Mission régionale d'autorité environnementale

Avis délibéré de la mission régionale d'autorité environnementale sur l'aménagement du domaine de la Plagne : remplacement de la télécabine de la roche de Mio, extension de la retenue collinaire du col de Forcle avec création d'une base de loisirs, réorganisation du secteur du Glacier par la société d'aménagement de la Plagne (SAP), et révision allégée n°1 du PLU de la commune déléguée de Mâcot-la-Plagne sur la commune de La Plagne-Tarentaise (73)

Avis n° 2022-ARA-AP-1358, 2022-ARA-AP-1375 et 2022-ARA-AU-1166

Avis délibéré le 5 juillet 2022

Figure 6: Localisation des travaux et de la flore protégée - Source : étude d'impact

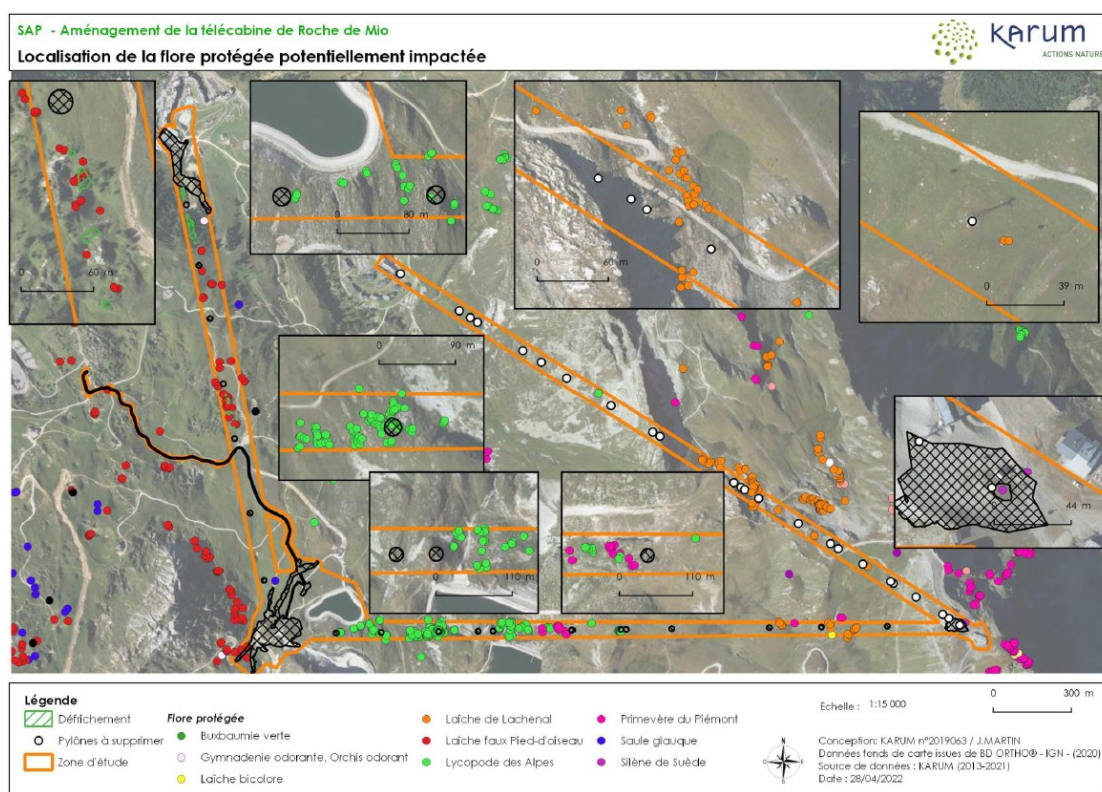
Entre les deux cartes de localisation de la flore (pages 151 et 152 de l'étude d'impact), des observations de spécimens de flore protégée ont disparu. Ce point mérite d'être expliqué et rectifié.

L'Autorité environnementale recommande de justifier ou de rectifier les différences de présences d'espèces floristiques entre les cartes de l'étude d'impact « Flore protégée autour de la zone d'étude » et « Localisation de la flore protégée » (pages 151 et 152).

Figure 7: Variantes examinées par le porteur de projet -Source : étude d'impact

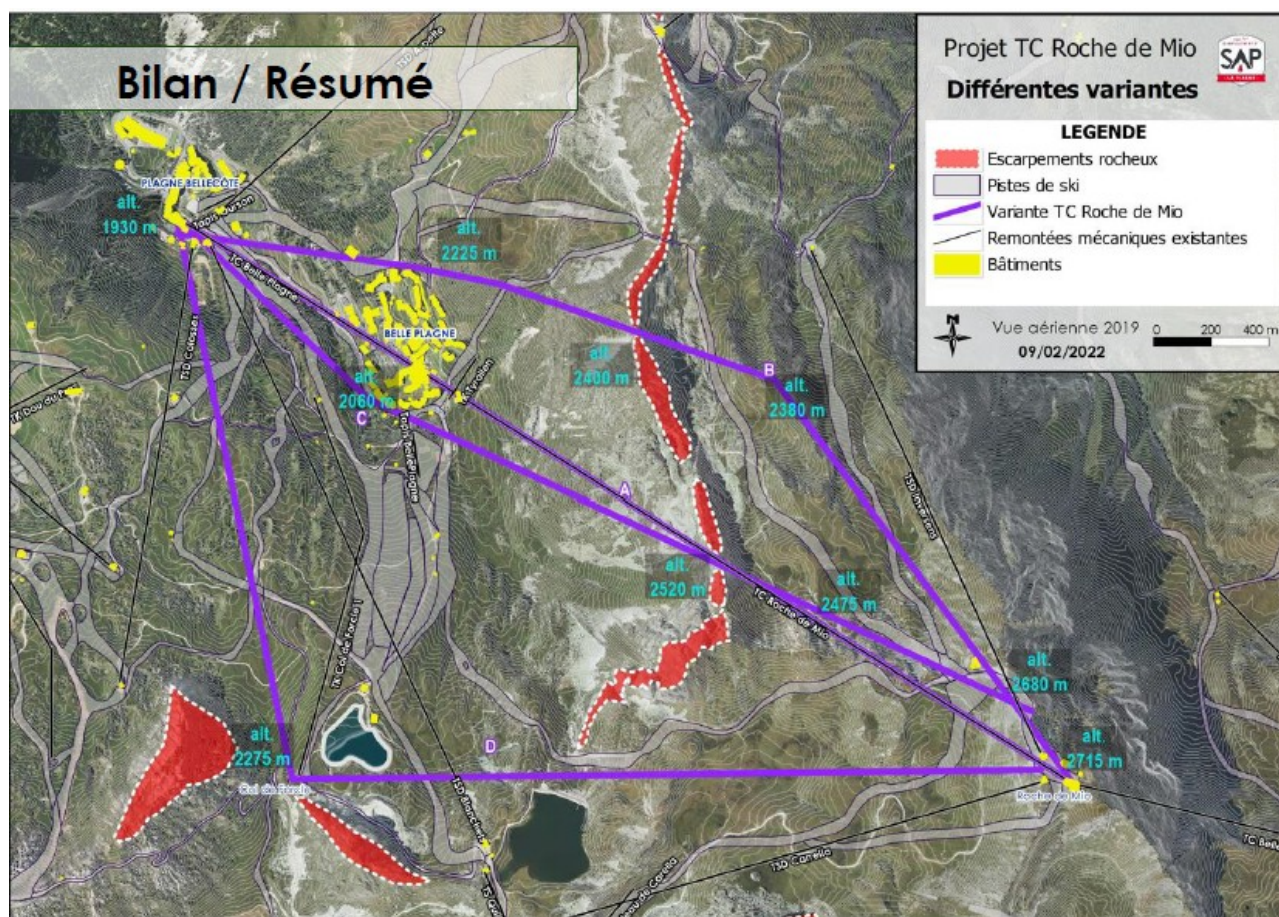
Concernant l'axe de la nouvelle remontée, trois variantes de tracé sont étudiées (Fig 7), en plus de la solution retenue²⁹, un tracé identique, un contournement de Belle-Plagne par le Nord, ou par le Sud. Le choix sur les critères techniques a conduit à la solution retenue dont les avantages sont une meilleure répartition des skieurs sur le domaine, un fort potentiel estival, un recentrage des équipements au cœur du domaine skiable.

La desserte du col de Forcle, point marquant de la variante retenue contient un développement sur le potentiel de ce site, jugé fort. La maîtrise du développement de ce col semble devoir être anticipée. Notamment, le dimensionnement présenté questionne au regard du flux attendu. En effet, la fréquentation estimée en période estivale projetée est d'environ 1 500 personnes par jour en pic d'affluence, et d'environ 25 000 personnes sur cette période, alors que le snack en gare intermédiaire n'est conçu que pour accueillir 250 personnes/jour. D'autres données ne sont pas présentées aux autres points d'accueil du public. Ainsi, les questions du dimensionnement des équipements sur la Roche Mio (quelle ouverture estivale du restaurant d'altitude ?), le pied du glacier de la Chiaupe, en plus de la gare intermédiaire au col de Forcle, au vu des incidences potentielles de la fréquentation annoncée sur les milieux naturels situés aux alentours et en termes de gestion des déchets et de l'assainissement sont posées.

Figure 8: Montage photographique de la gare intermédiaire : Source : dossier

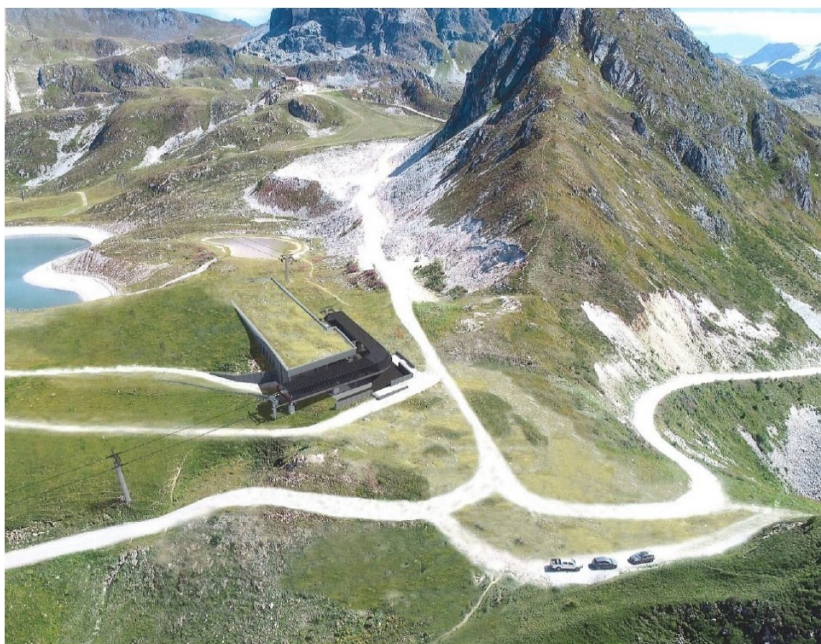
La déclinaison des différentes perceptions selon diverses vues est appréciable, et la description et la qualification de ces perceptions sont bien décrites, notamment pour les vues rapprochées.

Figure 10: Bande de 300 m selon l'article L. 122-2 du code de l'urbanisme :
Source : étude d'impact TC Roche Mio.

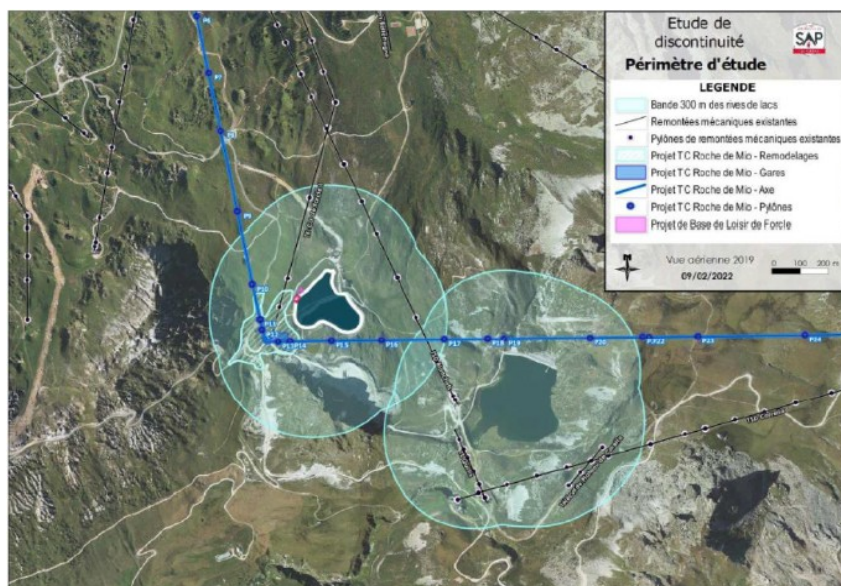
L'étude de discontinuité concerne la gare intermédiaire du col de Forcle, les pylônes n° 10, 11, 12, 13, 14, 15, 16 et 17 (situés dans un périmètre inférieur à 300 mètres de la retenue de Forcle), les pylônes n° 17, 18, 19 et 20 (situés dans un périmètre inférieur à 300 mètres du lac des Blanchets), et la base de loisirs avec des constructions comprenant une partie restauration et une partie base nautique. Cette étude de discontinuité a reçu un avis favorable de la part de la commission départementale de la nature, des paysages et des sites (CDNPS) le 20 mars 2022, sous réserve d'une approche plus globale du projet à travers la réalisation d'un schéma de composition d'ensemble associant des compétences en matière à la fois de paysage et d'architecture. Des échanges ont lieu entre les architectes et les paysagistes conseil de l'État. L'avis de la CDNPS n'est pas présenté au dossier.

L'Autorité environnementale recommande de présenter le schéma de composition d'ensemble retenu au sein de l'étude d'impact, et de mettre également à la disposition du public l'avis de la CDNPS.
